WSKAZÓWKA:

W przypadku sprzęgieł z na stałe montowanym wyprężnikiem na końcach listków sprężyny talerzowej, ulepszono kołnierz osadczy oraz zoptymalizowano kształt sprężyny talerzowej. Zapobiega to ewentualnym uszkodzeniom w czasie transportu oraz błędom podczas procedur naprawczych.

Dotyczy części o numerach 3483 oraz 3488

Rys. 2: sześć występów prowadzących

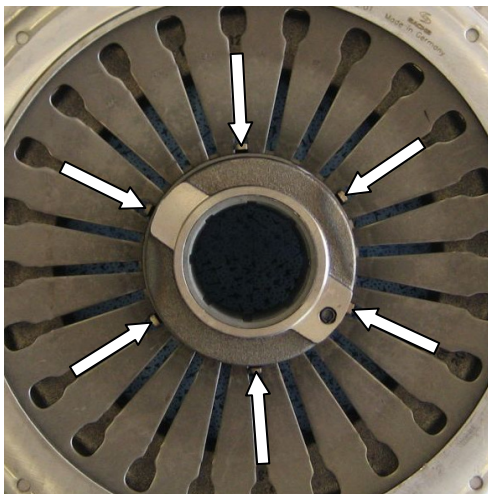
Wersja zmieniona kołnierza:

Na rysunku 2 widocznych jest sześć występów prowadzących kołnierza osadczego dla łożyska. Wersje poprzednie miały jedynie trzy występy prowadzące.

W przypadku wersji SACHS można w razie naprawy zamontować starą tarczę dociskową wraz z nowym kołnierzem wyprężnika.
